改善箇所説明図

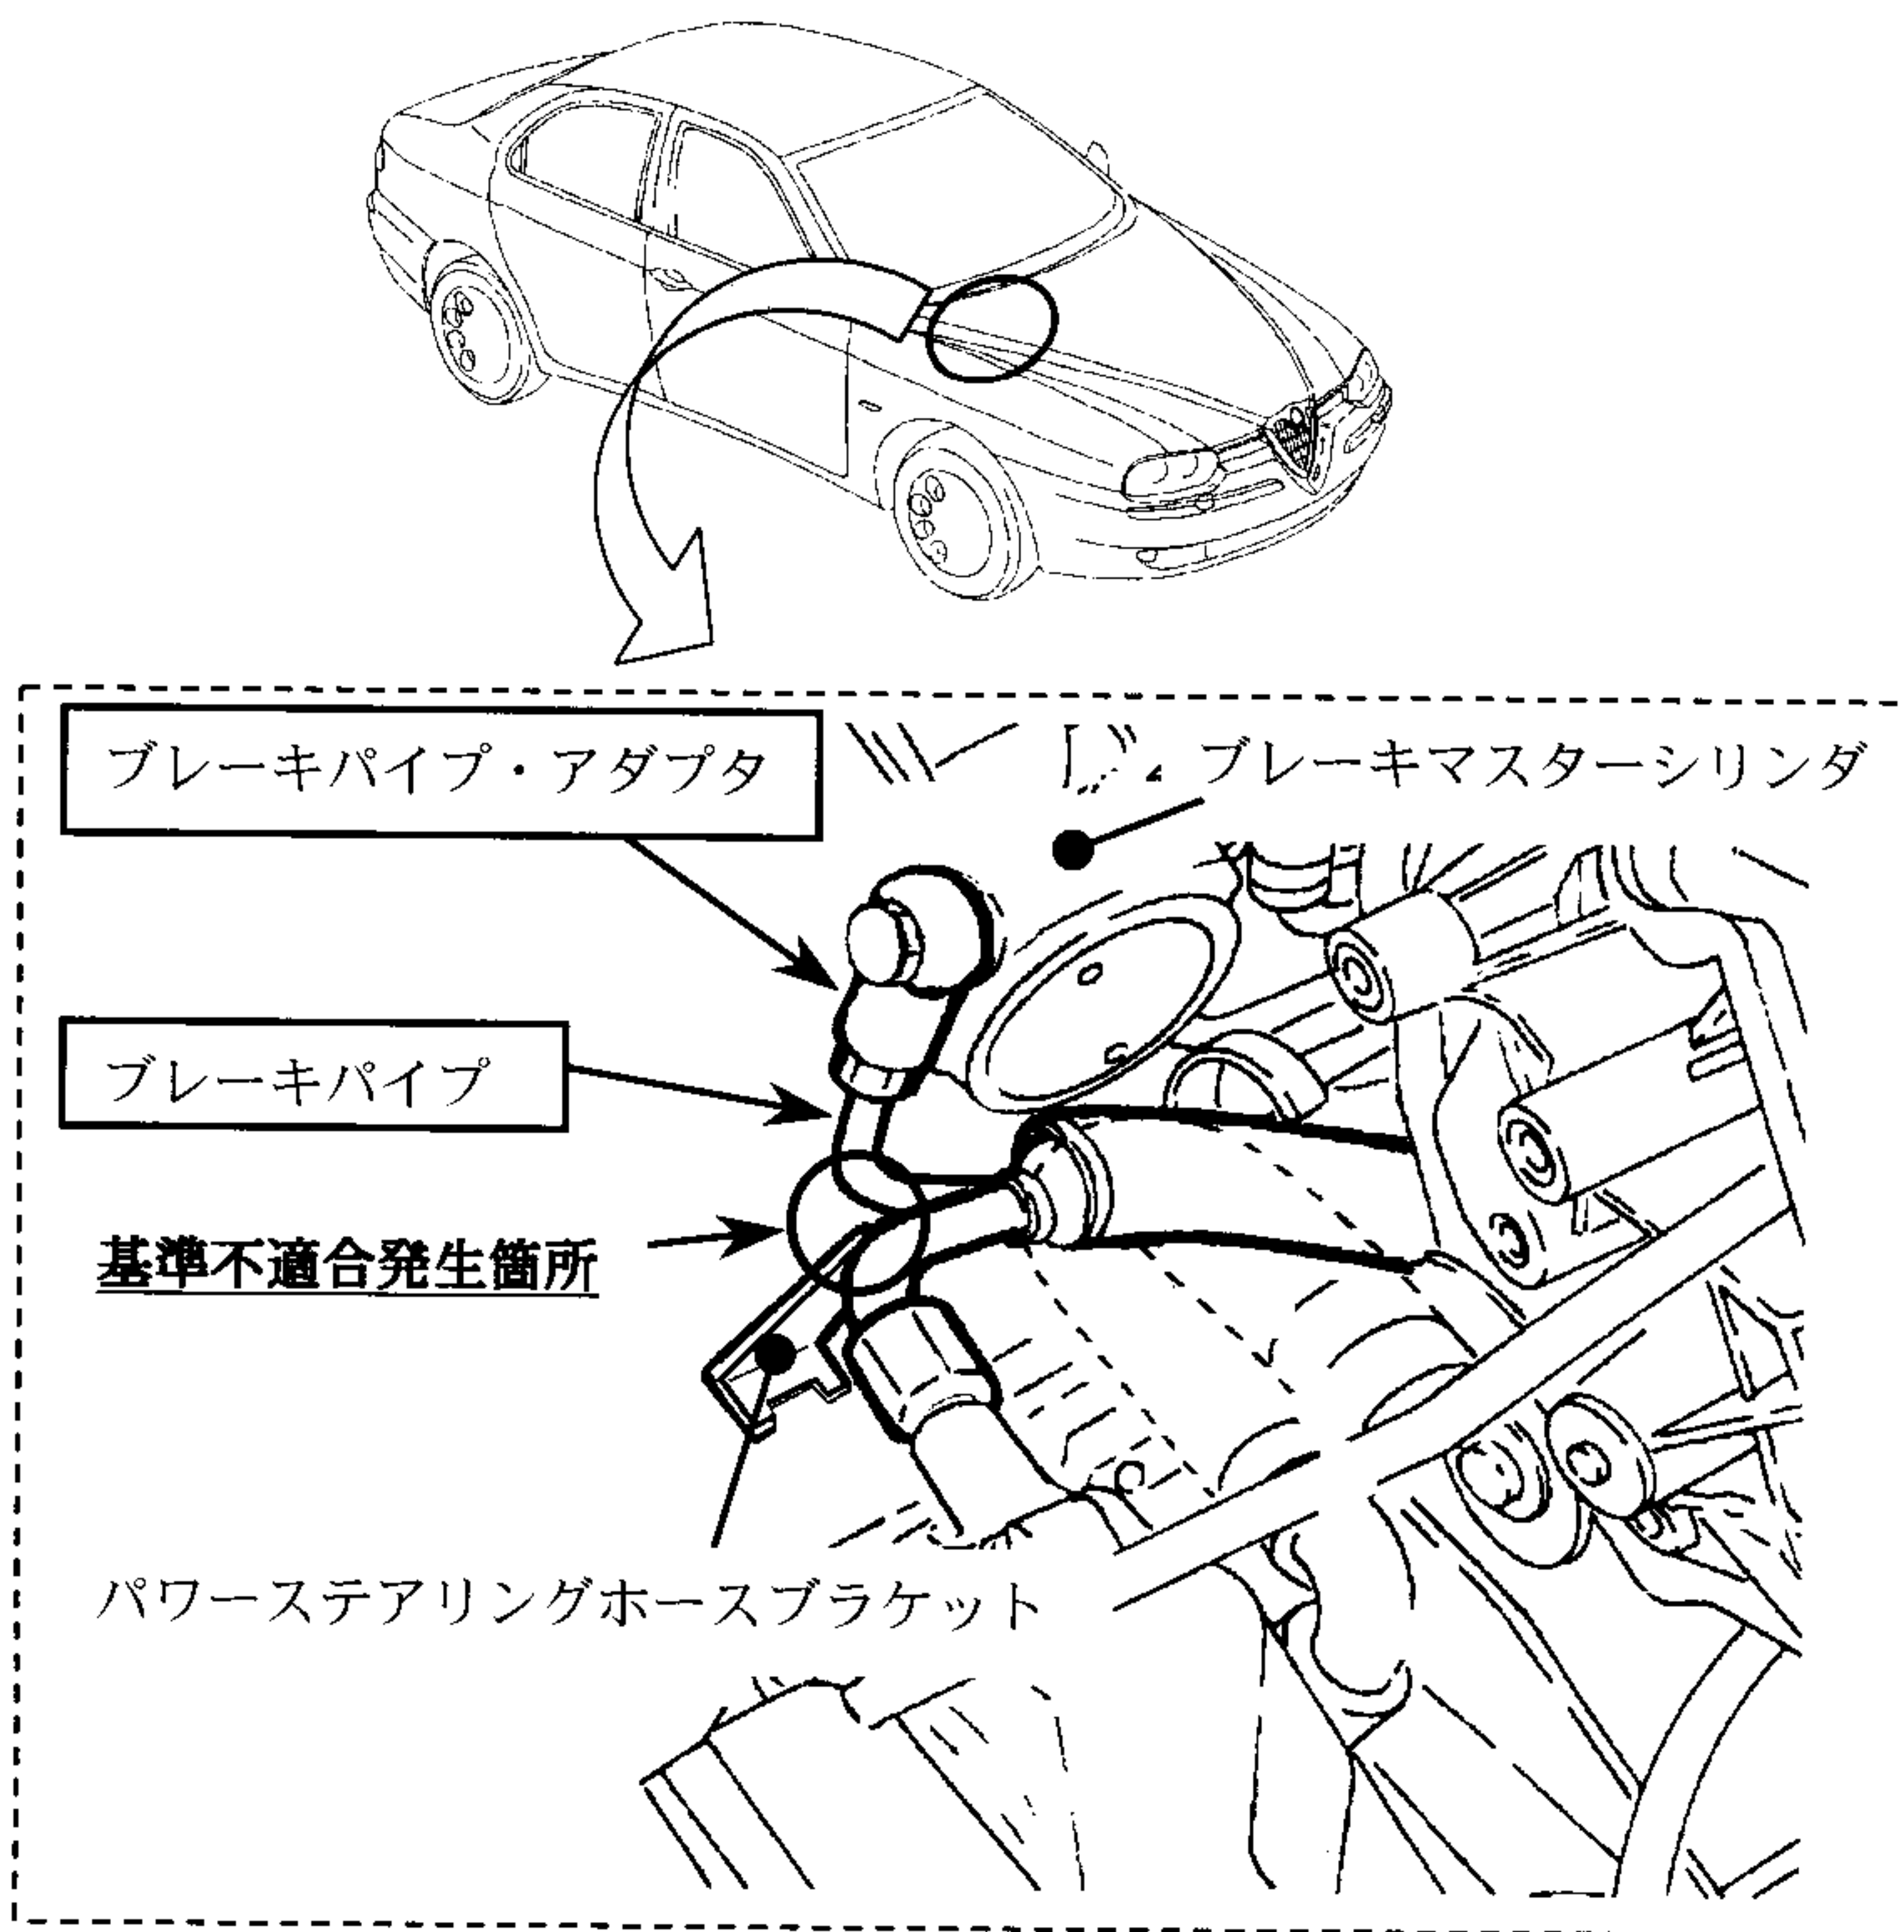
基準不適合発生箇所

右ハンドル車において、ブレーキマスターシリンダとブレーキパイプを接続するブレーキパイプ・アダプタに異なった部品が取り付けられているため、走行時の振動によりブレーキパイプとパワーステアリングホースブラケットが干渉するものがある。そのため、ブレーキパイプが損傷し、最悪の場合、ブレーキ液が漏れて制動力が低下するおそれがある。

改善の内容

全車両、該当するブレーキパイプ・アダプタを正規品と交換する。またブレーキパイプを新品と交換する。

識別：ブレーキパイプ・アダプタに白ペイントを塗布する
